**CONSORZIO DI BONIFICA
PIANURA DI FERRARA**

OGGETTO: Soc. OROSOLARE srl - [ID: 11041] Procedura di Valutazione di Impatto Ambientale ai sensi dell'art.23 del D.Lgs 152/2006 relativa al progetto "Argenta 2" da 168.461,3 kWp e relative opere connesse ed infrastrutture indispensabili, da realizzarsi nei comuni di Argenta, Comacchio e Portomaggiore (FE). Progetto PNIEC. Comunicazione procedibilità istanza, Responsabile del procedimento, e pubblicazione documentazione.

CONTRIBUTO/OSSERVAZIONI.

Figura 1

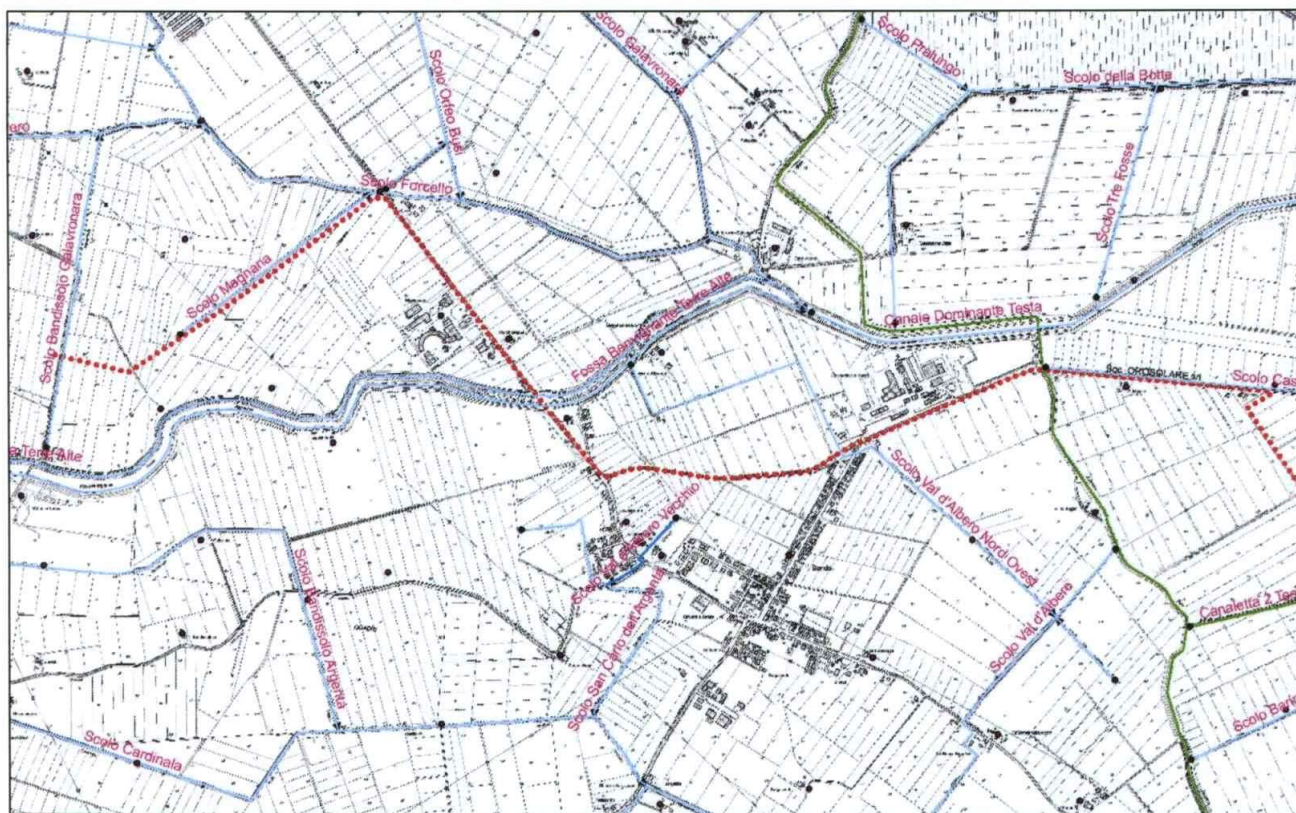
lunghezza complessiva di circa **8,8 Km**. Lungo tale percorso, detta linea andrà ad interferire con diverse linee idrauliche demaniali in gestione a questo Ente, di seguito elencate e raffigurate:

1. Attraversamento dello **Scolo Gramigne**;
2. Parallelismo con lo **Scolo Gramigne**;
3. Attraversamento dello **Scolo Lagotti**;
4. Attraversamento della **Canaletta 2 Gramigne Destra (linea arginata)**;

5. Attraversamento dello **Scolo Rosolo**;
6. Attraversamento della **Canaletta di Bando (linea arginata)**;
7. Parallelismo con lo **Scolo Anitra**;
8. Attraversamento dello **Scolo Testa**;

9. Parallelismo con la **Canaletta 2 Testa (linea arginata)**;
10. Parallelismo con lo **Scolo Castello dell'Argenta**;
11. Attraversamento del **Canale Dominante Testa (linea arginata)**;

12. Attraversamento dello **Scolo Val d'Albero Nord Ovest**;
13. Attraversamento della **Fossa Benvignante Terre Alte (linea arginata)**;
14. Attraversamento della **Fossa Sabbiosola Terre Alte (linea arginata)**;

15. Parallelismo con lo **Scolo Forcello**;
16. Parallelismo con lo **Scolo Magnana**;
17. Attraversamento dello **Scolo Bandissolo Galavronara**.

Figura 3

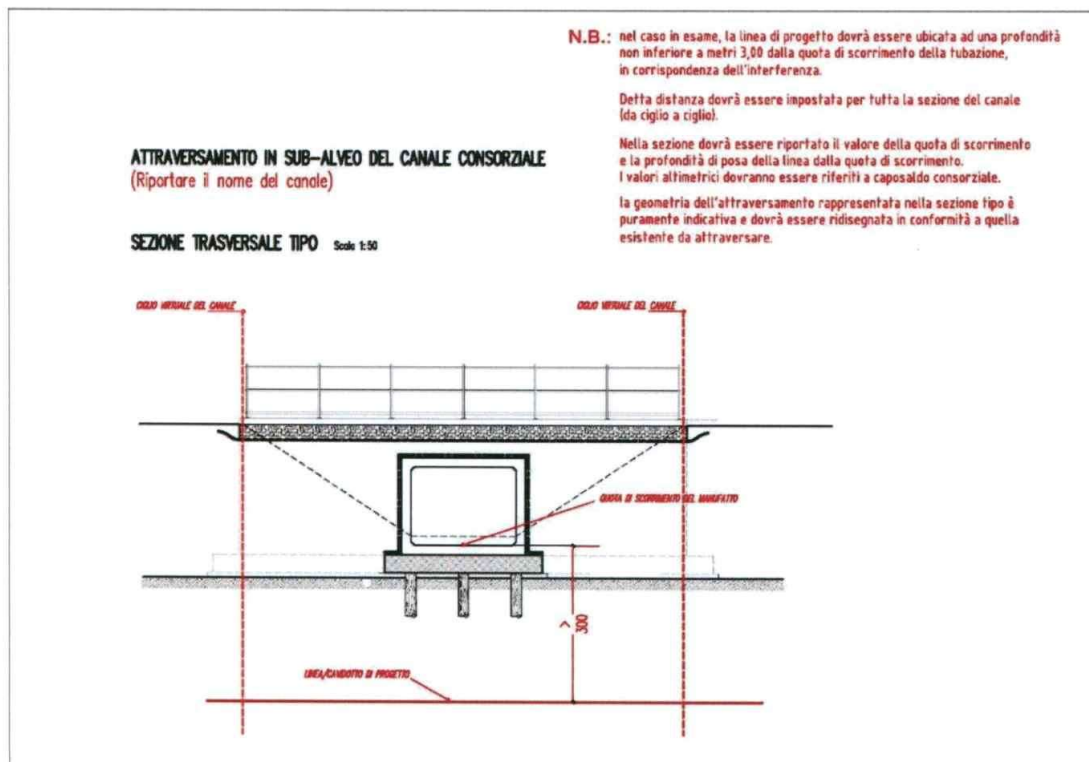
Si precisa che gli **ATTRAVERSAMENTI** dei canali:

- se previsti in **subalveo**, dovranno rispettare una profondità minima di **m 5,00** tra la sommità del cavidotto e la quota di fondo di progetto delle linee demaniali. Detta profondità potrà essere ridotta

fino a **m 2,00** solo nel caso in cui la Ditta si impegni a rivestire le sponde e l'alveo del canale per uno sviluppo lineare di almeno **m 5,00** o nel caso in cui il tratto di canale interessato dall'attraversamento risulti già tombinato o rivestito.

- Nel caso di attraversamenti di ponti e di tombinamenti di cui non si conoscono né la tipologia né le dimensioni dell'opera di fondazione, si prescrive, in via precauzionale, il mantenimento di una profondità minima non inferiore a **m 3,00** da riferire alla quota di scorrimento del manufatto;
- se si programma di operare sulla canalizzazione consorziale con scavi a cielo aperto, dovranno essere previste, già in fase di richiesta di concessione, tutte le opere provvisorie necessarie a garantire il corretto deflusso delle acque durante la fase di cantiere;
- se previsti **interrati** con sovrappasso in corrispondenza di tombinamenti, dovrà essere mantenuta una distanza tra il cavidotto e l'estradosso della canna di almeno 20 cm;

Figura 4

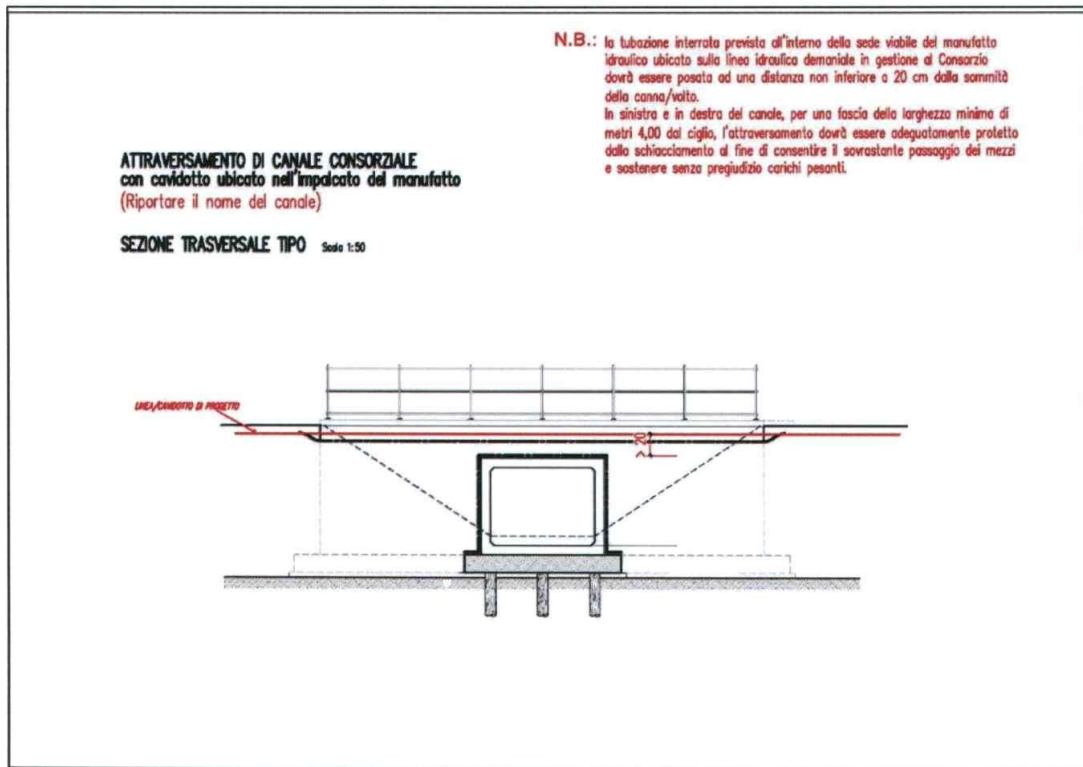
Per i **PARALLELISMI INTERRATI** posizionati nella fascia di 10 m dal confine del canale, dovrà essere mantenuta la seguente distanza:

- **4,00 m** dal ciglio, per i canali in trincea;
- **4,00 m** dal piede esterno arginale, per i canali arginati;
- **0,00 <=> 4,00 m** dal ciglio virtuale, per i canali tombinati;

Figura 5

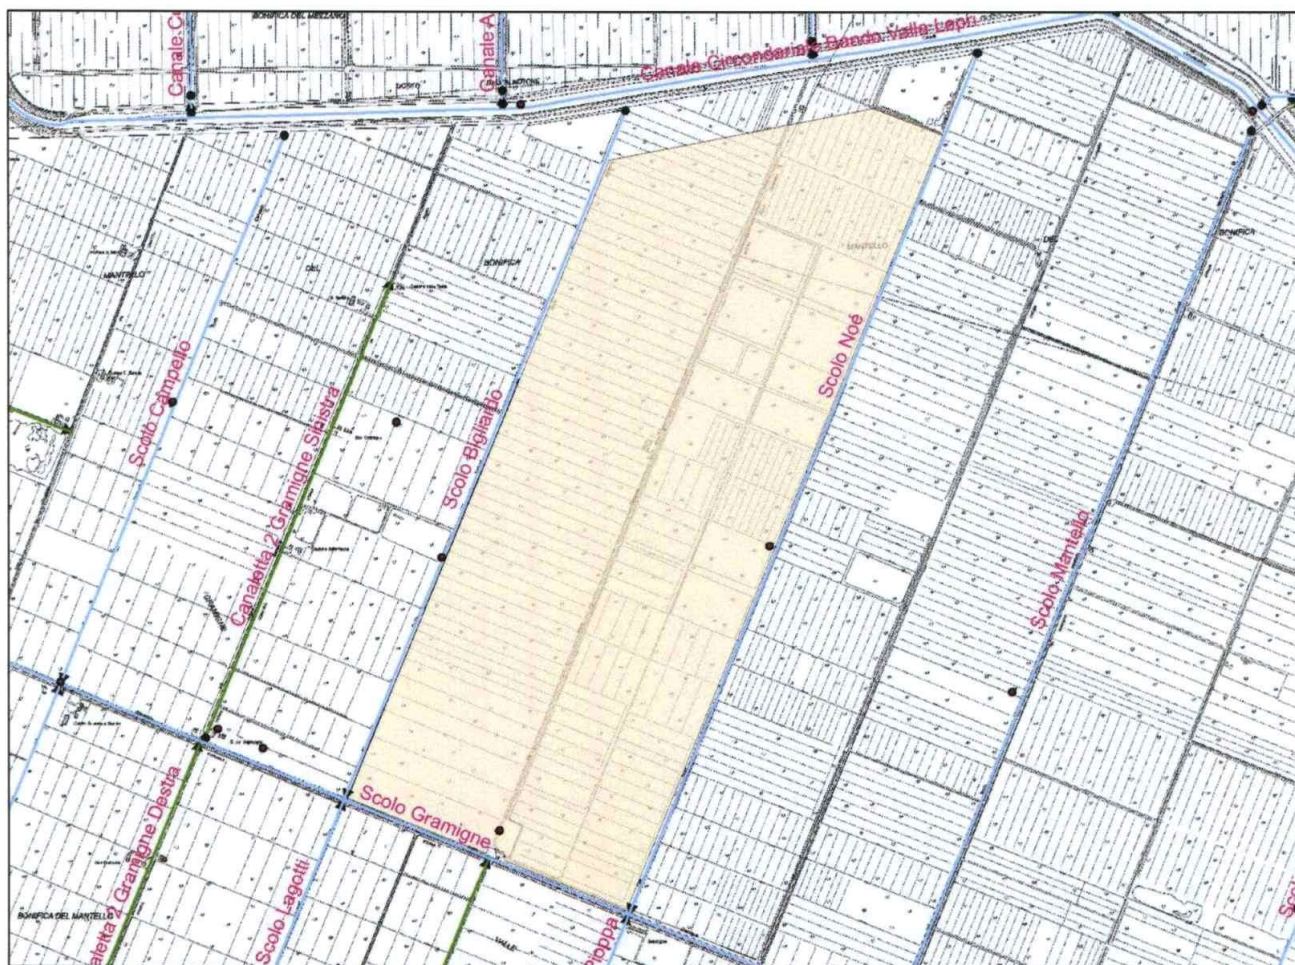
Come si è potuto evincere dalla documentazione scaricabile dal sito del Ministero, l'impianto agrivoltaico in esame confina rispettivamente:

- ✓ a SUD con lo Scolo Gramigne;
- ✓ a EST con lo Scolo Noè;
- ✓ a OVEST con lo Scolo Bigliardo;

Al riguardo si informa che, l'art. 4 del vigente Regolamento consorziale in materia di concessioni, prevede il rispetto delle seguenti distanze minime, riferite al ciglio per i canali in trincea o al piede esterno arginale per quelli arginati, per le opere interrate e fuori terra previste in fregio a linee consorziali:

Tuttavia, in virtù dell'art. 5 del vigente regolamento consorziale in materia di concessioni, e in considerazione della lunghezza dei parallelismi previsti in progetto a lato dei sopraccitati canali, che superano abbondantemente i 2 Km, lo scrivente Servizio Tecnico ritiene opportuno prescrivere il rispetto di distanze superiori a quelle regolamentari. Nel caso specifico a lato dello Scolo Bigliardo e dello Scolo Noè dovranno essere mantenuti corridoi di transito della larghezza minima di m 8,00 per consentire il passaggio dei mezzi

operativi consorziali e l'esercizio delle attività di bonifica. Dovranno altresì essere previste, per entrambe le linee, idonee piazzole per consentire manovre ai mezzi operativi consorziali.
